Van: [REDACTED]
Verzonden: dinsdag 7 november 2023 15:49
Aan: [REDACTED]; [REDACTED]
Onderwerp: RE: Vechtstromen dossiers - 46245 kappen bomen t.h.v. Junnerweg 9a te Stegeren t.b.v. aanleggen brug over de Vecht te Junne [Betreft het een aanvraag keur of melding?]

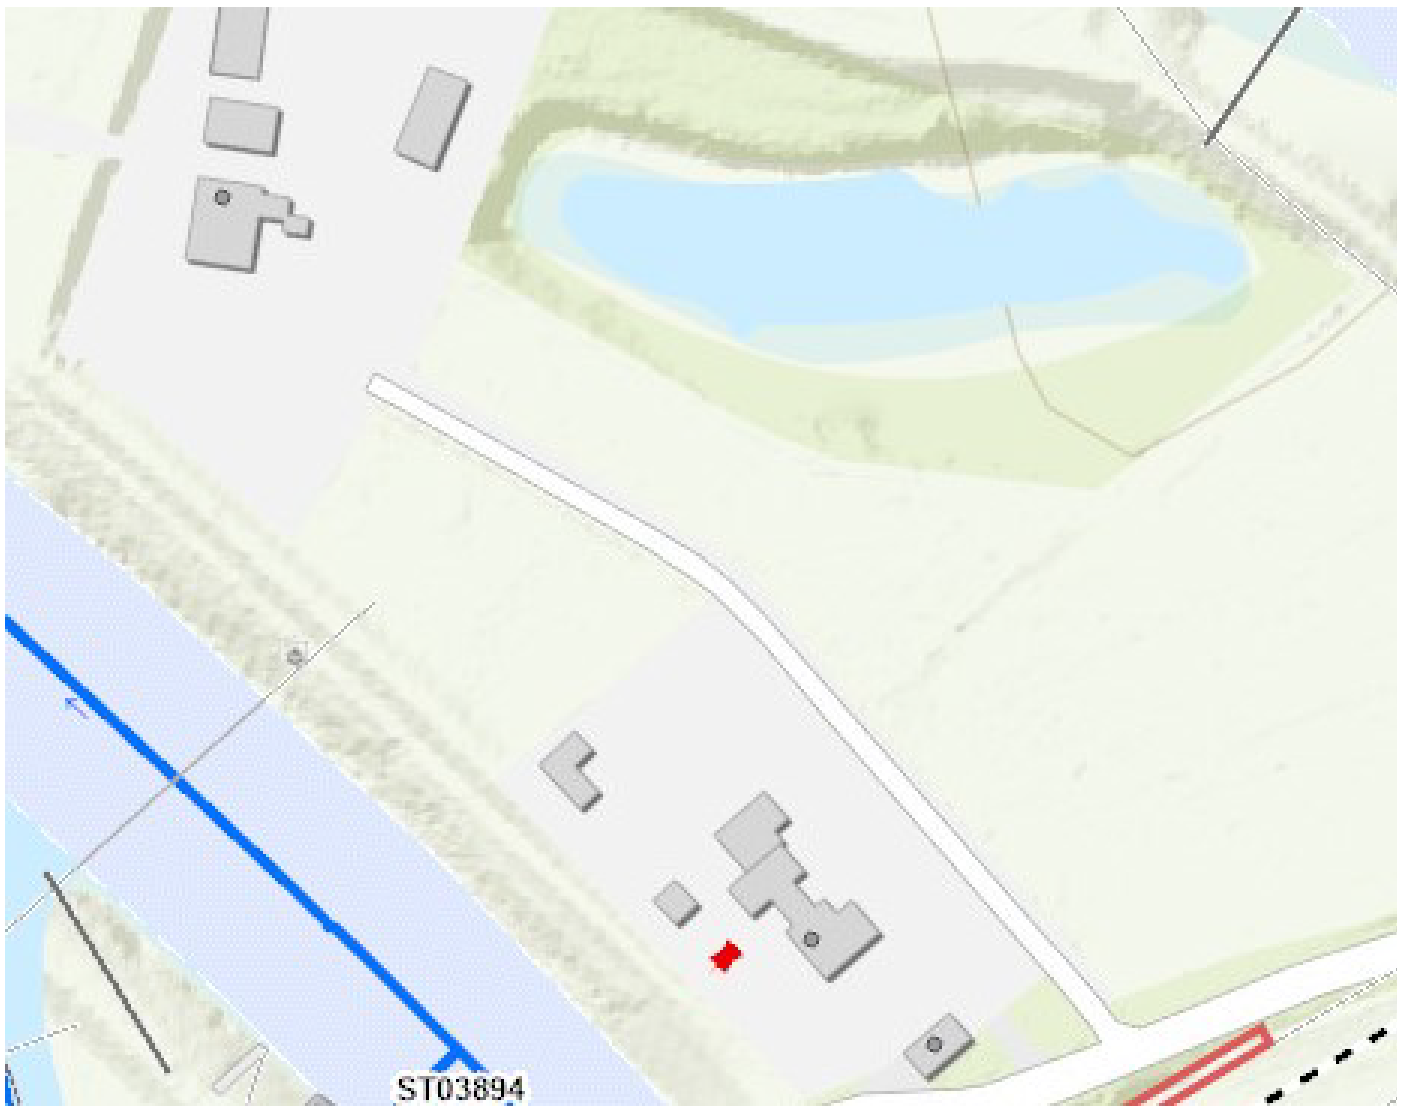
Men dient rekenschap te houden met de onderleider van het gemaal. Hier zit een bufferstreek van 7,5 meter aan langs aan weerszijde.

Ik heb zo maar wat uit de losse hand geschetstuiteindelijk is het bos aangeplant om de gebouwen te ontzien van wind. Dus daar zal ergens weer wat voor terug moeten komen.
